Planteur MM-2001

Communiqué Fenix Numéro MM-001

COMMUNIQUÉ FENIX

Figure 1

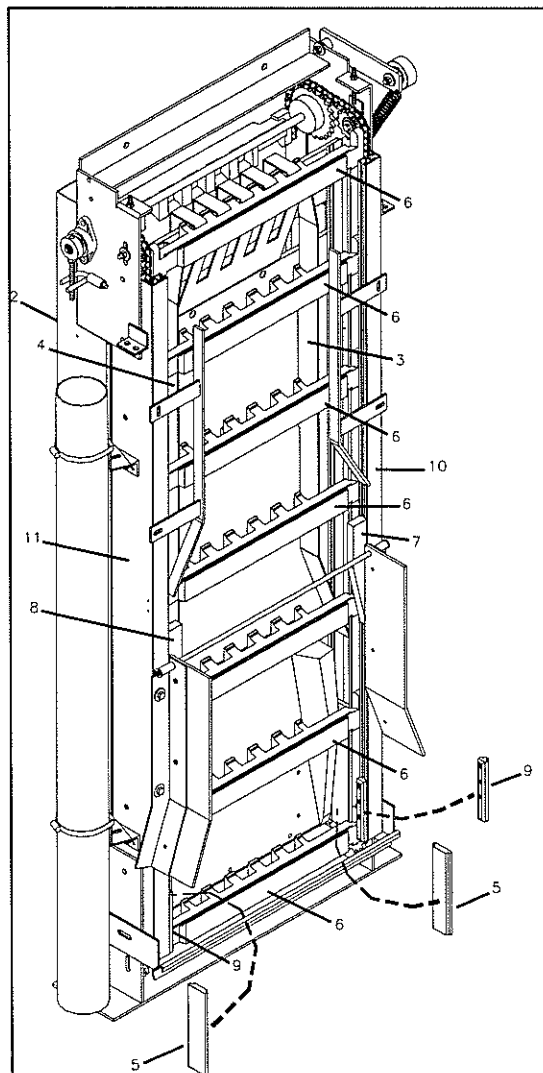
Comme elles sont soumises au frottement des barreaux de l'élèveur (303-8020-00), les quatre courroies métalliques de l'élèveur (302-8005-00) peuvent s'user et finir par se briser. Même si l'élèveur de quilles est en mesure de fonctionner normalement sans ces courroies, il est important de les remplacer afin de protéger les rails d'aluminium contre le mouvement continu des chaînes de transmission. Lorsque vous remplacez les courroies métalliques, il n'est pas nécessaire de remplacer toutes les quatre au même moment. Vous pouvez remplacer uniquement la courroie défectueuse mais vous devez savoir qu'il s'agit d'une procédure assez complexe et que vous devriez profiter du fait que vous avez enlevé des pièces de l'élèveur. Lorsque ces pièces sont enlevées, pourquoi ne pas en profiter pour vérifier les autres courroies et remplacer celles que vous jugez usées et qui risquent de se briser sous peu.

enlevez les pièces suivantes de l'élèveur de quilles (Voir Figure 1):

Figure 2

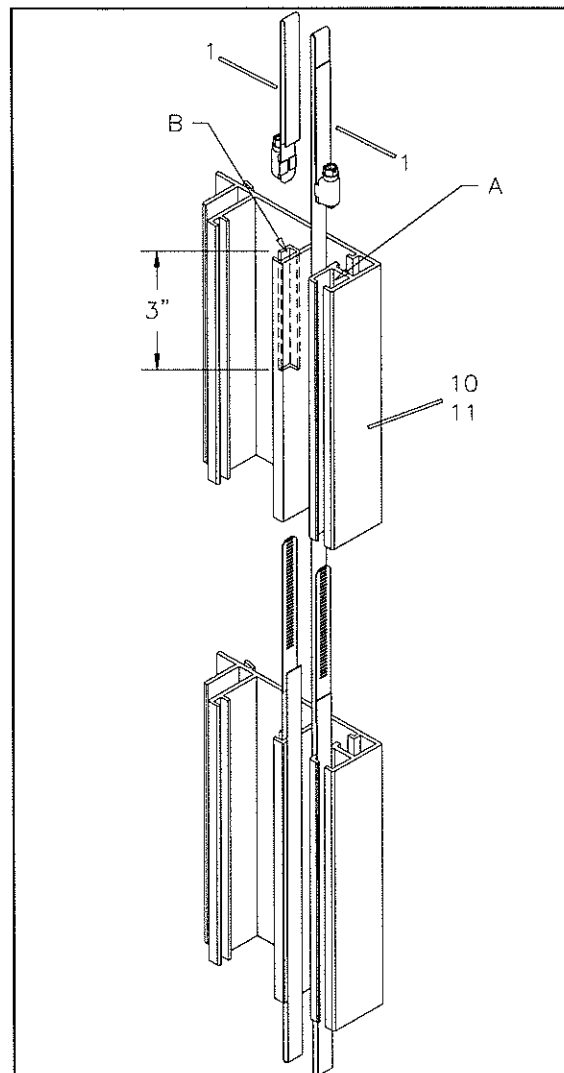
Veuillez vous référer à la Figure 2 au verso de ce communiqué afin de voir la différence entre les Rainures A et B.

Lorsque vous avez enlevé ces pièces, utilisez un couteau à bois pour couper le châssis de l'élèveur, tel qu'indiqué par les pointillés à la Figure 2.

- 1) Insérez la courroie métallique (302-8005-00) dans la rainure à partir du bas de l'élèveur de quilles, tel qu'illustré à la Figure 2.
- 2) Lorsque l'extrémité de la courroie métallique atteint le sommet de l'élèveur, remettez le coin intérieur à sa position d'origine. (Ne le fixez pas immédiatement en place)

Figure 1

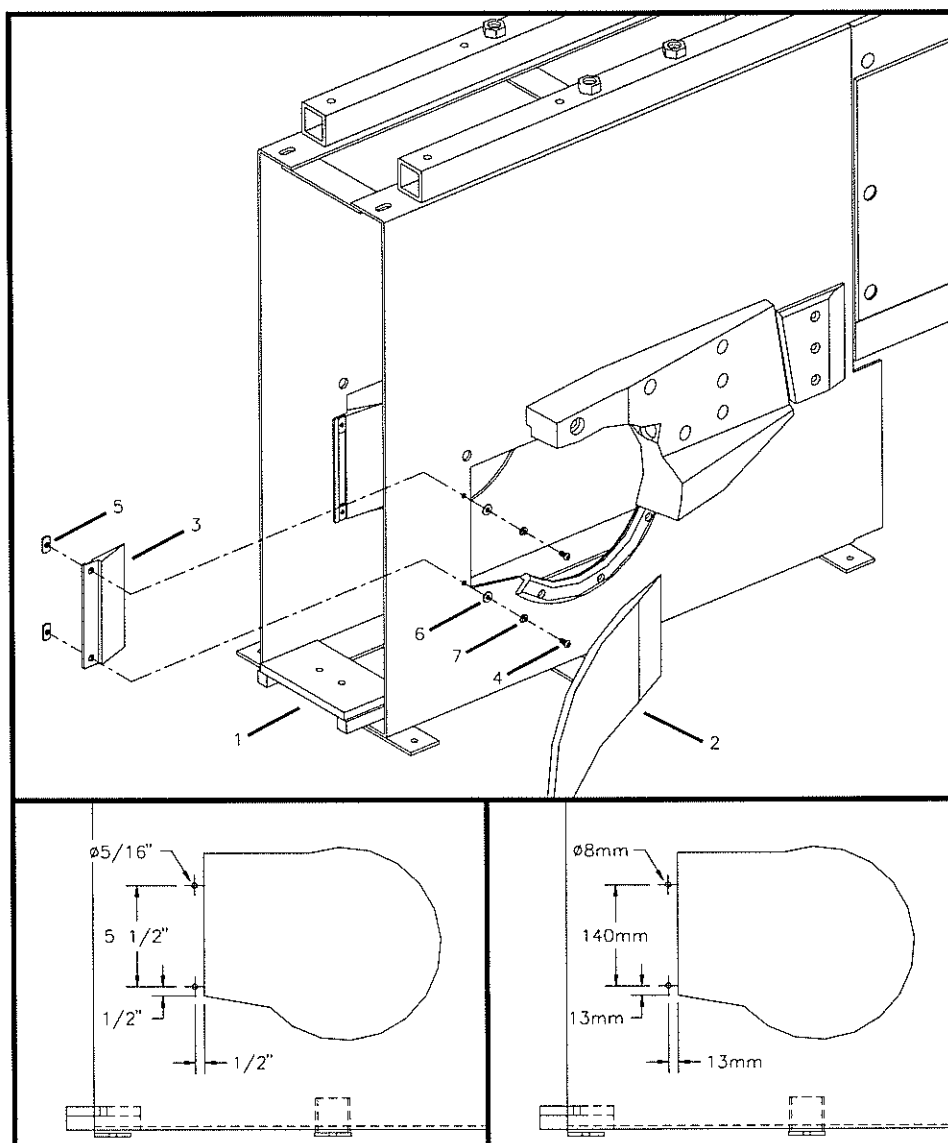
À partir du planteur MM-2001 portant le numéro de série MMP-00717, nous avons ajouté des déviateurs de quilles à l'arrière de la porte de l'accélérateur. Cette mesure a été jugée nécessaire afin de prolonger la durée de vie des déflecteurs du puits.

L'usure des déflecteurs du puits (303-6300-00 & 303-6305-00) cause l'arrêt des quilles devant la porte de l'accélérateur lorsqu'une boule doit sortir. Ainsi, la boule prendra plus de temps à sortir du planteur et à retourner aux joueurs.

N.B.: Lorsque vous effectuez cette modification, vous **devez** remplacer les deux anciens déflecteurs du puits par les deux nouveaux fournis avec la trousse de modification

- 1) Enlevez les anciens déflecteurs du puits (303-6300-00 & 303-6305-00).
- 2) Percez 2 trous dans la cloison de métal, tel qu'illustré à la **Figure 1**. Chacun de ces trous doit avoir un diamètre de 5/16" (8mm).
- 3) Installez le déviateur de quilles (303-6570-00) à l'intérieur de la cloison de métal et fixez-le en place à l'aide de la quincaillerie, tel qu'illustré à la **Figure 1**.
- 4) Installez les nouveaux déflecteurs du puits (303-6330-00 & 303-6335-00) au même endroit que les anciens que vous avez enlevés à l'étape 1.

Figure 1**Centrage du tapis roulant.**

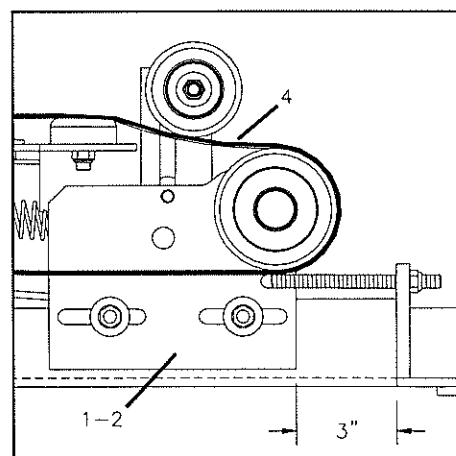
À partir du planteur portant le numéro de série MMP-00695, nous avons modifié le tendeur du tapis roulant afin de faciliter son ajustement. Ceux qui possèdent des modèles plus anciens peuvent se procurer une trousse de modification chez Fenix en commandant le numéro 399-6250-01. Cette trousse inclut toutes les pièces nécessaires à la modification d'un planteur (impair ou pair).

Si le tapis roulant n'est pas centré sur son rouleau, réajustez le niveau du nouveau tendeur afin de maintenir le tapis roulant au centre.

LA DISTANCE ENTRE LE CHÂSSIS DU Puits ET LA PLAQUE DE TENSION DEVRAIT TOUJOURS ÊTRE MAINTENUE ENTRE 3" ET 3-3/8".

Figure 1

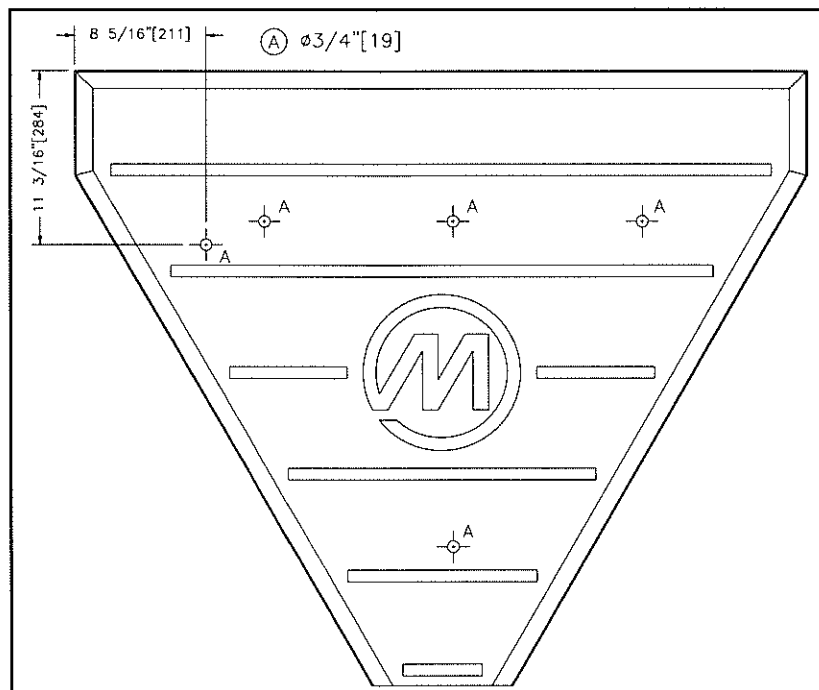
À partir du planteur MM-2001 portant le numéro de série MMP-00755, nous avons ajouté de nouvelles pattes de support au couvercle du plateau (303-1520-00). Le design du couvercle du plateau n'a pas changé : ces nouveaux supports sont entièrement compatibles avec les plus anciens planteurs. Cette mesure a été jugée nécessaire afin de solidifier le couvercle du plateau et de protéger celui-ci des objets qui pourraient lui tomber dessus.

- 1) Agrandissez les trous existants et percez un trou supplémentaire, tel qu'illustré à la **Figure 1**. Les 5 trous doivent avoir un diamètre de 3/4" (19mm).
- 2) Retirez le câble (E-PH113-14) et l'œillet (304-1580-00) et insérez-les dans le nouveau trou que vous avez percé à l'étape 1.
- 3) Suivez les indications de la **Figure 2** pour réinstaller le couvercle et ses composantes.

Figure A

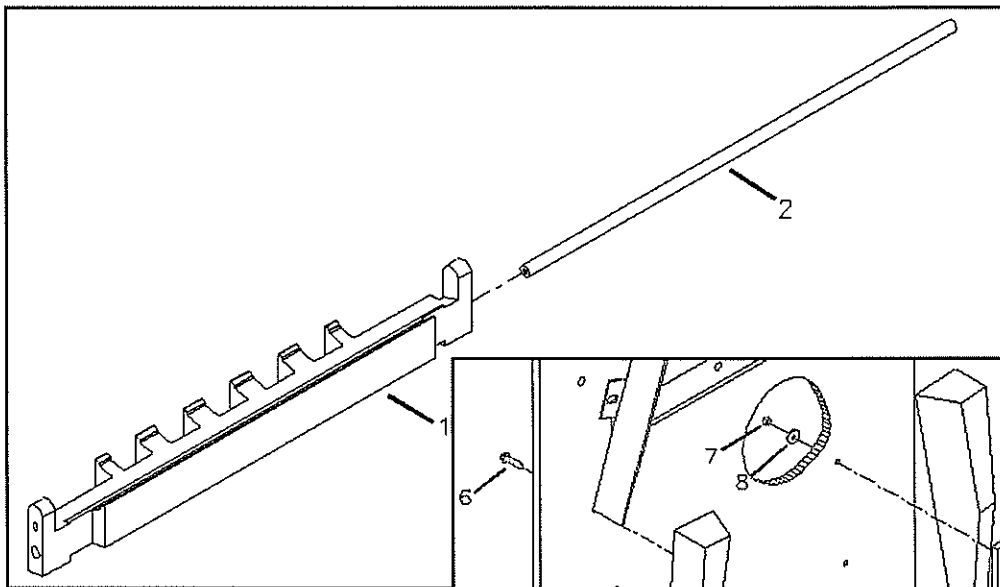
À partir du planteur MM-2001 portant le numéro de série MMP-00298, nous avons apporté une modification sur les barreaux de l'élévateur. Cette modification a pour but de solidifier ces derniers.

Ancien modèle (Blanc) : Planteurs portant un numéro de série inférieur à MMP-00298; Les barreaux d'élévateur sont de couleur blanche.

Nouveau modèle (Noir) : Planteurs portant un numéro de série égale ou supérieur à MMP-00298; Les barreaux d'élévateur(303-8020-00) sont de couleur noir et requiert la barre de support métallique (302-8340-00).(Figure A)

Figure B

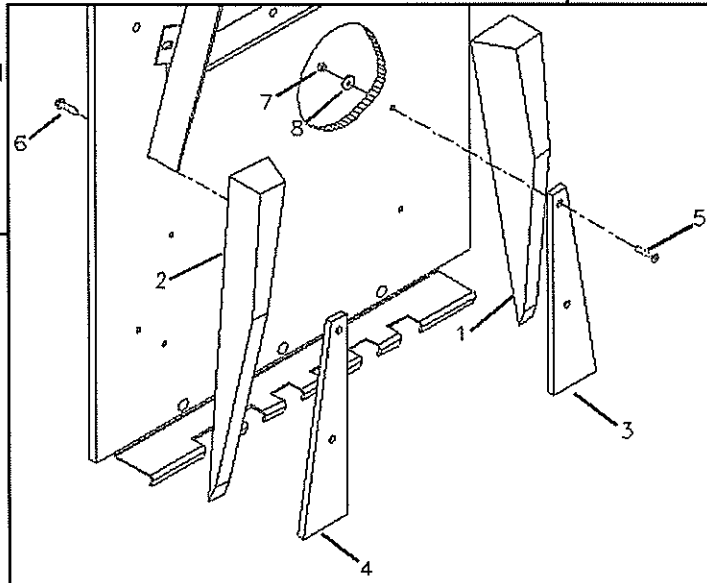
- Ajout d'une plaque intérieure droite (303-8220-00) et d'une plaque intérieure gauche (303-8225-00).(Figure B)

Ces deux plaques s'installent du côté intérieur(coté planteur) de l'élévateur et doivent être appuyées contre les blocs intérieur droit(303-8070-00) et gauche (303-8075-00).(Figure B)

Figure C

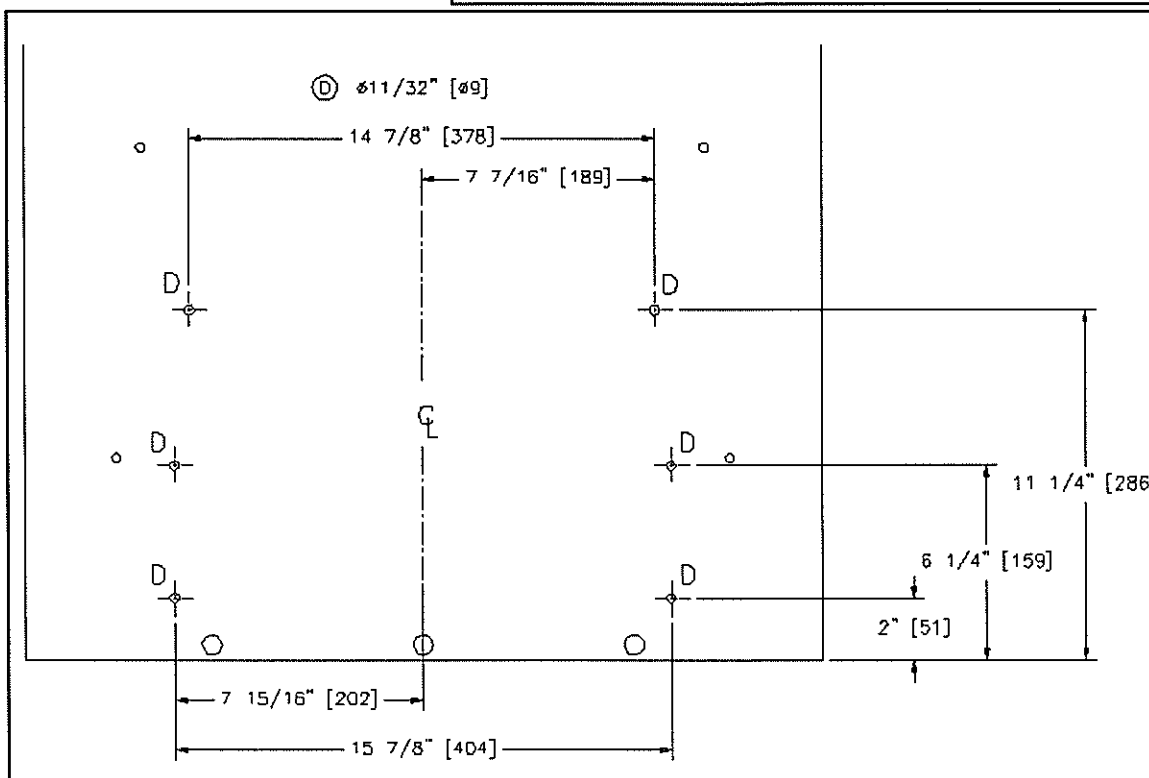
- Percez les trous dans le panneau intérieur du bas (303-8045-00) dans les positions et dimension indiquées a la **Figure C**.

N.B.: Si cette modification n'est pas faite comme requis, les nouveaux barreaux pourraient être endommagé et, par conséquent, ne seraient pas couvert par la garantie.

Figure A

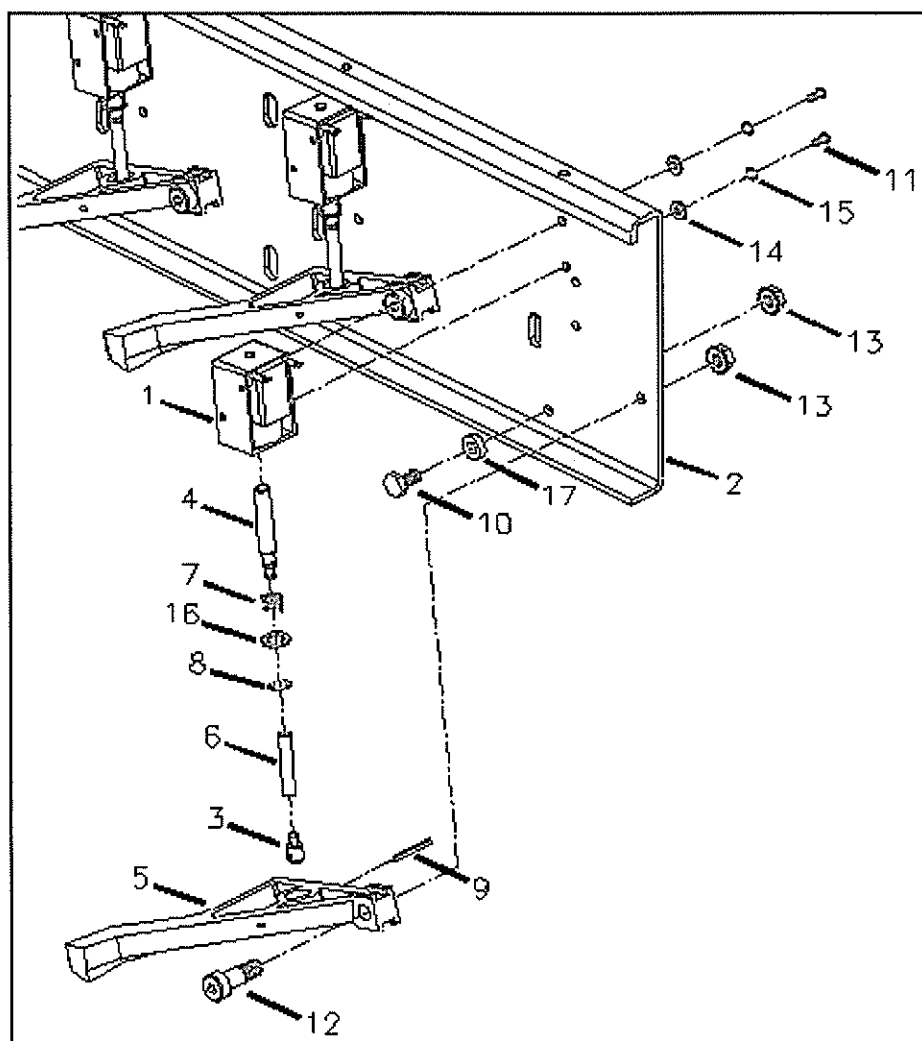
À partir du planteur MM-2001 portant le numéro de série MMP-00985, nous avons introduit un nouveau système pour les solénoïdes ainsi que les cames du carrousel. Cette modification a pour but d'augmenter la longévité des ensembles des axes de solénoïde.

Ancien Modèle: Pour tous les planteurs portant un numéro de série inférieur à MMP-0985, l'axe spécial du solénoïde (302-5270-00) est rattaché au came du solénoïde (303-5210-00) par l'entremise de la plaque d'attachement (302-5220-00).

Nouveau Modèle: Pour tous les planteurs portant un numéro de série supérieur ou égal à MMP-00985, l'axe spécial du solénoïde (302-5270-01) est rattaché au came du solénoïde (303-5210-00) par l'entremise de la durite du solénoïde (304-5270-00) ainsi que par l'axe d'attachement (302-5220-01).

Cette nouvelle modification est complètement compatible avec les planteurs portant un numéro de série inférieur à MMP-00985.

Figure A

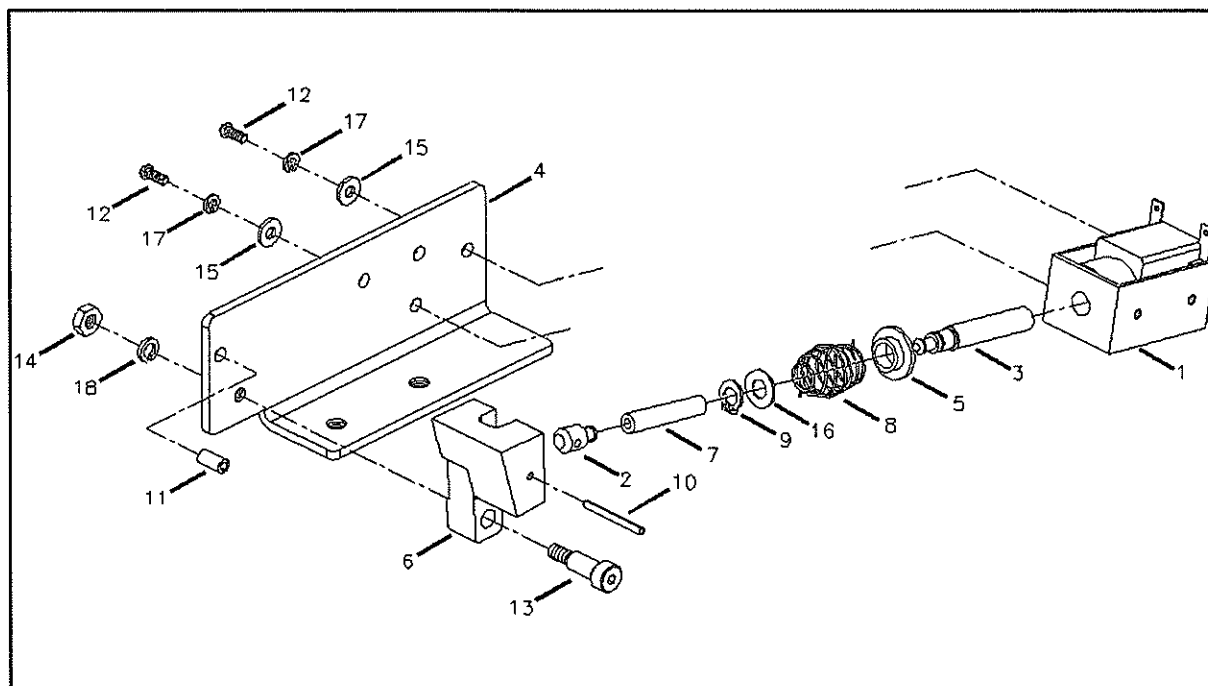
À partir du planteur MM-2001 portant le numéro de série MMP-00985, nous avons introduit un nouveau système pour les solénoïdes ainsi que les blocs des stations. Cette modification a pour but d'augmenter la longévité des ensembles des axes de solénoïde.

Ancien Modèle: Pour tous les planteurs portant un numéro de série inférieur à MMP-00985, l'axe spécial du solénoïde (302-5540-00) est rattaché au bloc du solénoïde (303-5560-00) par l'entremise d'une plaque d'attachement (302-5570-00).

Nouveau Modèle: Pour tous les planteurs portant un numéro de série supérieur ou égal à MMP-00985, l'axe spécial du solénoïde (302-5270-01) est rattaché au bloc du solénoïde (303-5560-01) par l'entremise de la durite du solénoïde (304-5270-00) ainsi que par l'axe d'attachement (302-5220-01).

Cette nouvelle modification est complètement compatible avec les planteurs portant un numéro de série inférieur à MMP-00985.

Figure 1

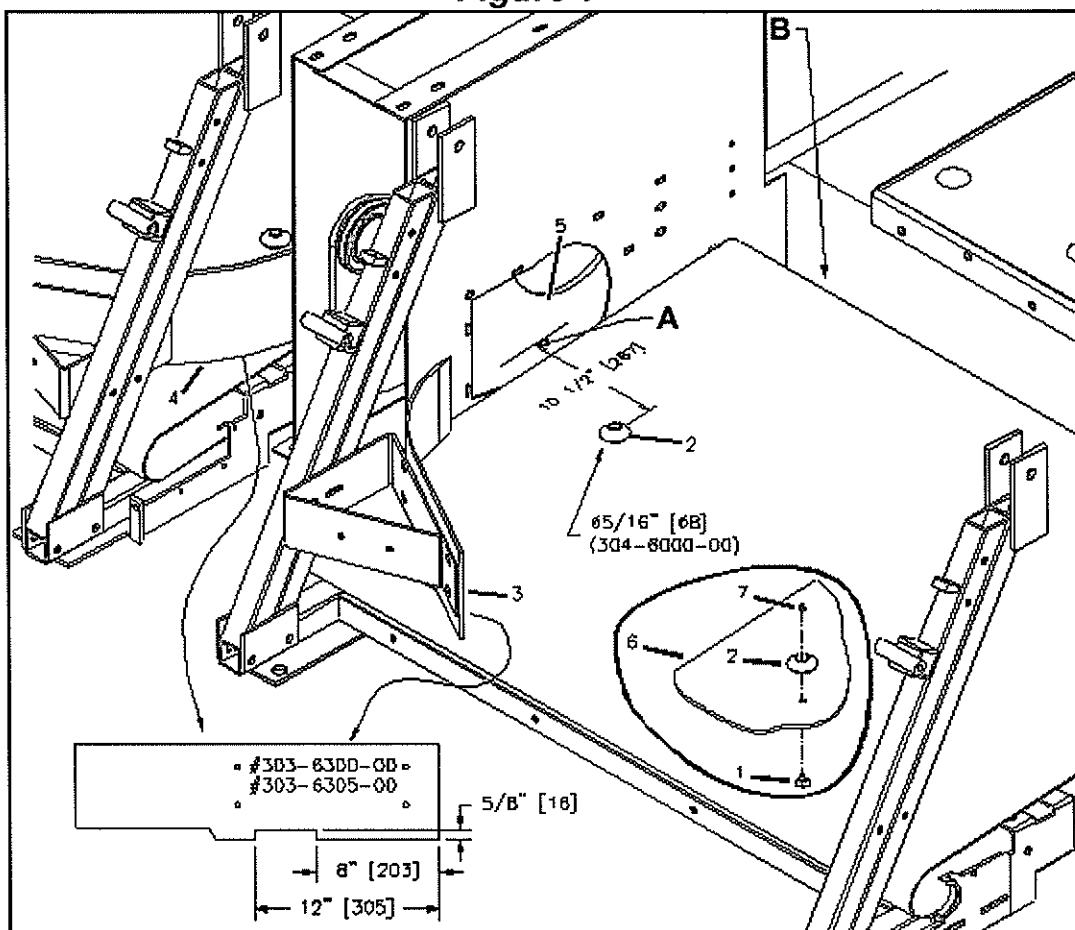
À partir du planteur MM-2001 portant le numéro de série MMP-00985, nous avons introduit un nouveau système sur les tapis roulant. Cette modification a pour but de prévenir qu'une quille puisse se placer entre la porte et la boule, empêchant ainsi la boule de sortir.

Mesurez 10 1/2"(267mm) (**Figure 1, A**) à partir de la porte de l'accélérateur (303-6560-00 / 303-6565-00). A cet endroit, poinçonnez un trou de 5/16"(8mm). Insérez le boulon d'élévateur (302-6005-00) et le déflecteur de quilles (303-6000-00) puis serrez le tout en place à l'aide de l'écrou (7044-002520-000).

Démontez le déflecteur du puit (303-6300-00/303-6305-00) et faites une entaille tel qu'indiqué à la **Figure 1**.
